Mission régionale d'autorité environnementale

**Avis de la Mission régionale d'autorité environnementale
de la Nouvelle-Aquitaine
sur le renouvellement d'autorisation avec extension d'une carrière
d'argiles d'environ 38 hectares sur la commune de Viennay (79)**

n°MRAe 2020APNA98

dossier P-2020-n°10055

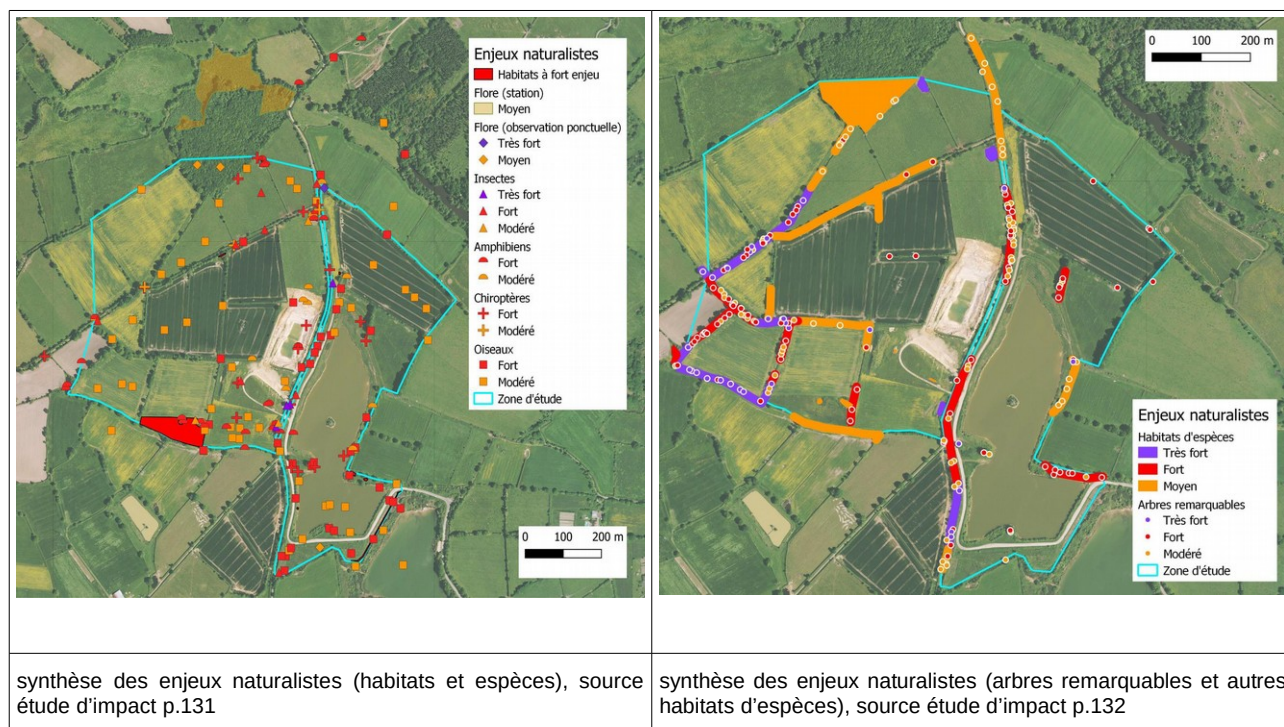
Dans un premier temps, sur la base du critère botanique, quatre habitats décrits comme remarquables complétés de saulaies plantées sont considérés comme des zones humides (voir carte ci-dessous). En conséquence ces zones ont été évitées par le projet (voir mesure ME1.1).

Pour continuer sa recherche de zones humides, le porteur de projet s'est appuyé sur des sondages pédologiques réalisés les 11 et 13 septembre 2017, année particulièrement sèche, et en grande partie sur des parcelles cultivées et labourées dont le sol est fortement remanié sur les 25 premiers centimètres, ce dont il aurait fallu tenir compte dans l'analyse. Suite à ce défaut méthodologique, une analyse contradictoire avec la Direction Départementale des territoires des Deux-Sèvres a été réalisée le 28 mai 2020 sur 3 sondages pédologiques litigieux, qui a donné lieu à la réalisation de 21 nouveaux sondages en juin 2020 autour de deux de ces points litigieux. Ces derniers sondages ont abouti à la reconnaissance d'une zone humide d'environ 10 120 m² qui ne sera évitée que sur 4 540 m². Cet évitement n'est que partiel et entre en contradiction avec la définition de la mesure d'évitement E1.1 présentée par le pétitionnaire.

Le porteur de projet ne donne aucun argument et ne fournit aucune analyse d'alternatives pour justifier du non évitement total des zones humides.

La MRAe recommande que le maître d'ouvrage examine des alternatives d'exploitation permettant un évitement plus complet des zones humides du site.

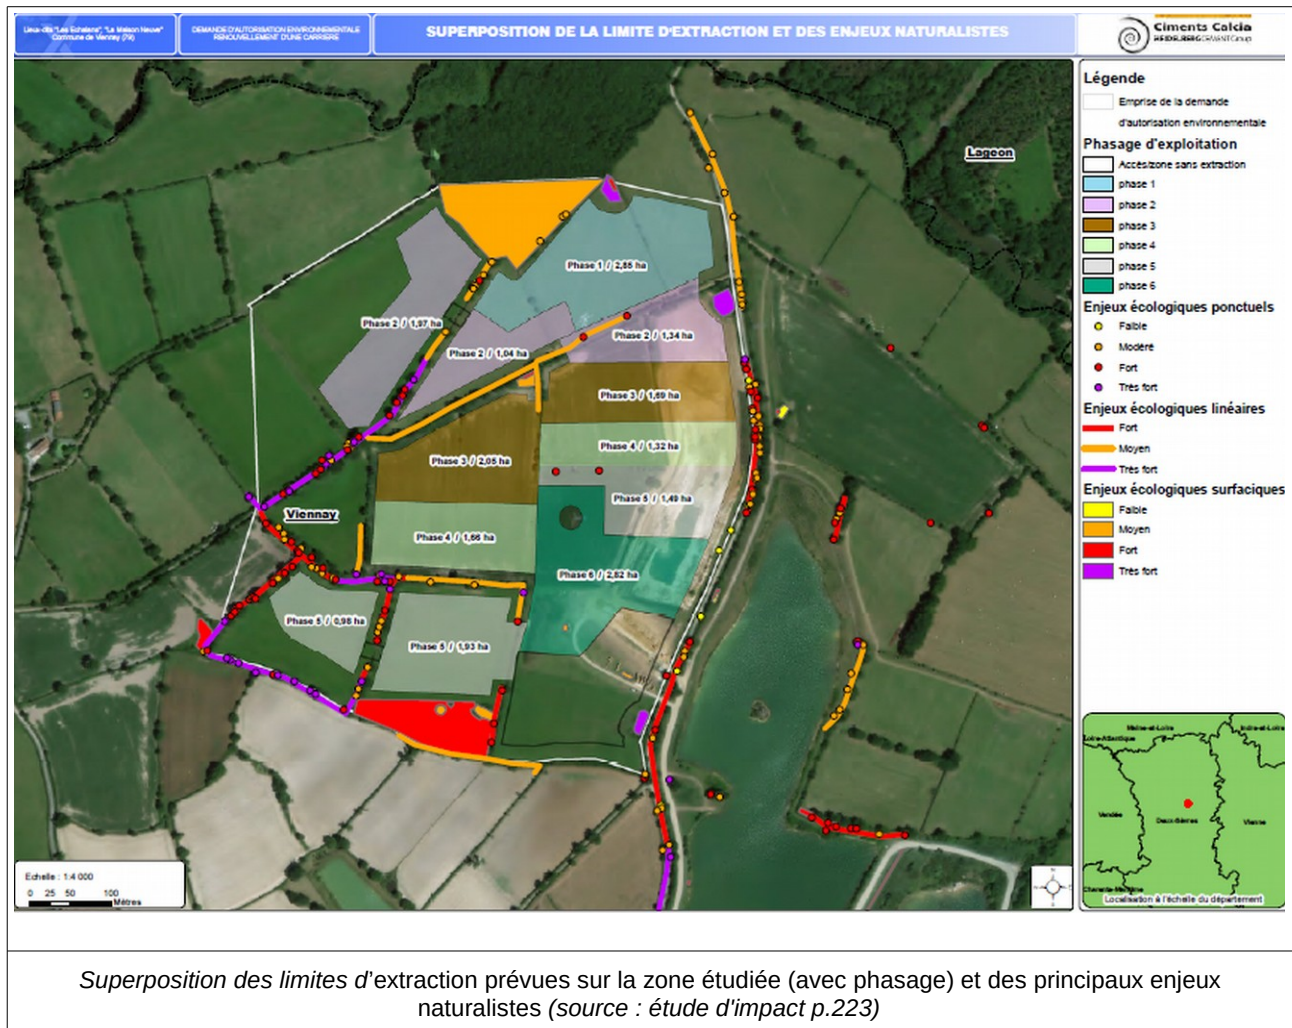
- E1.2 : évitement géographique des enjeux écologiques du site, les limites d'extraction ont été définies en fonction du gisement et des principaux enjeux naturalistes identifiés sur le site (voir cartographie en page 7 de cet avis) ;
- E1.3 : évitement temporel par la prise en compte du cycle biologique des espèces ;
- R2.11 : précautions visant les chiroptères lors des coupes d'arbres.
